RELAZIONE SISTEMA DI IMPERMEABILIZZAZIONE

REGIONE SICILIANA COMUNE TRAPANI (TP) PIATTAFORMA TECNOLOGICA PER IL TRATTAMENTO E LA VALORIZZAZIONE DEI R.S.U. SITA IN C\DA BORRANEA NEL COMUNE DI TRAPANI LOTTO 1: IMPIANTO DI DISCARICA PER RIFIUTI NON PERICOLOSI CUP: G95I18000160001																															
PERIZIA DI VARIANTE <i>in corso d'opera</i>																															
L'ufficio della Direzione dei Lavori: Direttore dei lavori: Arch. Vincenza Di Marco CSE e Direttore Operativo: Arch. Giacomo Lombardo Direttore Operativo: Ing. Alessandro Amico Direttore Operativo: Geol. Gian Vito Graziano																															
Il Responsabile Unico del Procedimento: Arch. Pasquale Musso																															
L'Impresa: CONFAT SCARL. Il Procuratore Speciale: Sig. Mario Spina

N. ELABORATO: 20	TITOLO ELABORATO: PROGETTO INGEGNERIZZATO A SEGUITO DI O.E.V. - SUBCRITERIO 1.4 - MODIFICATO A SEGUITO DI C.S. DEL 17/01/2023 ELABORATO GRAFICO																														
CODICE ELABORATO: 21 PVT1 PV 01 PI 000020 A																															
SCALA:

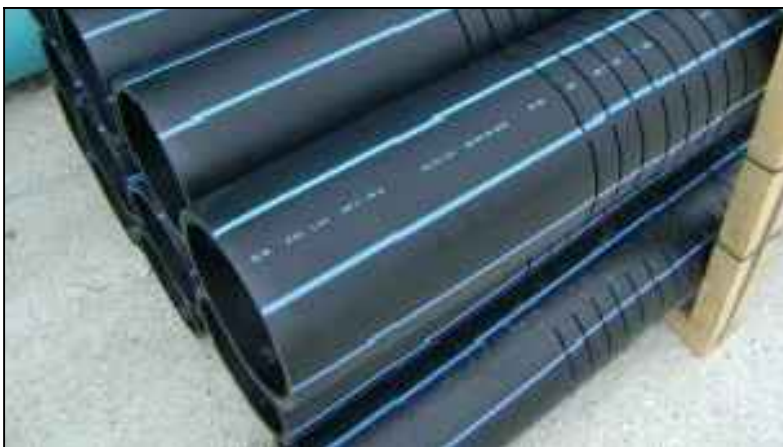
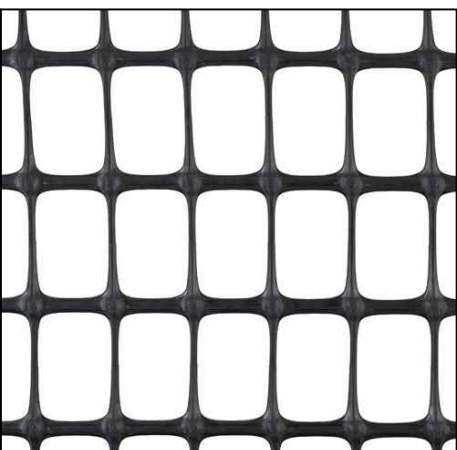
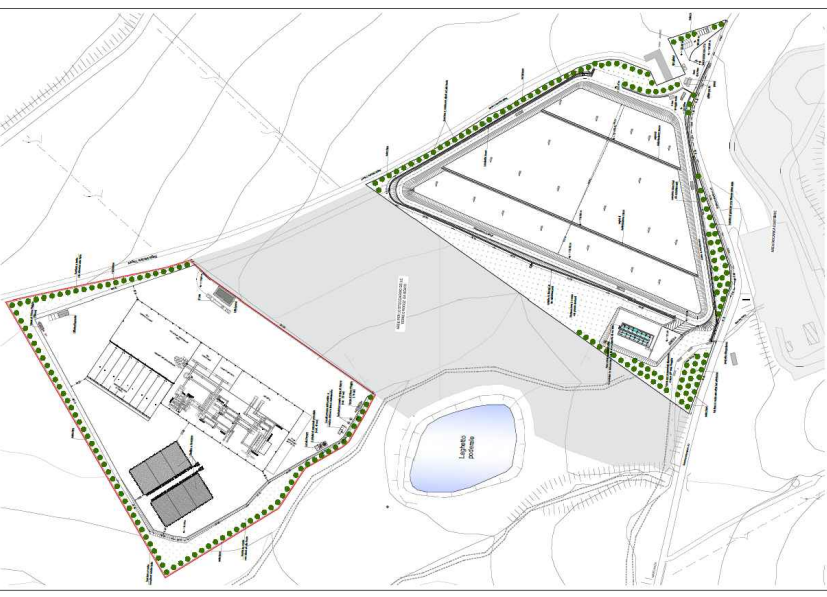
A seguito degli approfondimenti eseguiti con gli Uffici competenti (ARTA, Servizio 6 - Autorizzazioni del Dipartimento dell'Acqua e dei Rifiuti), al fine di evitare di apportare modifiche sostanziali al progetto approvato e conseguente integrazione dei pareri già rilasciati (VIA, AIA, PAUR, etc.) si concorda di accettare le migliorie proposte relativamente a:

- geocomposito bentonitico spessore $>$ di 6,5 mm. - posizionamento nelle scarpate (previsto in progetto) con estensione nel fondo vasca (miglioria proposta);

- maggiorazione dello spessore del geocomposito bentonitico laminato da $>$ 6 mm. (previsto in progetto) a $>$ 7,5 mm. (miglioria proposta), da posizionare sia sulle sponde che nel fondo vasca;

- maggiorazione dello spessore della geomembrana in pead liscia/ruvida $>$ 2 mm. (previsto in progetto) a 3 mm. (miglioria proposta), da posizionare sia sulle sponde che nel fondo vasca;

- Restano invariati gli strati drenanti, sia quello di fondo (dello spessore di cm. 30) sia quello intermedio (dello spessore di 50 cm.), lo strato di regolarizzazione (dello spessore di cm. 20) le tubazioni di drenaggio microfessurate De = 355 per l'intercettazione del percolato, il tubo di drenaggio del fondo vasca De 125, il geocomposito protettivo in sbr spessore 10 mm., gli strati di geotessile non tessuto del peso di 800 g/mq., nonché tutte le ulteriori previsioni progettuali (strati di argilla e relative caratteristiche, etc.).
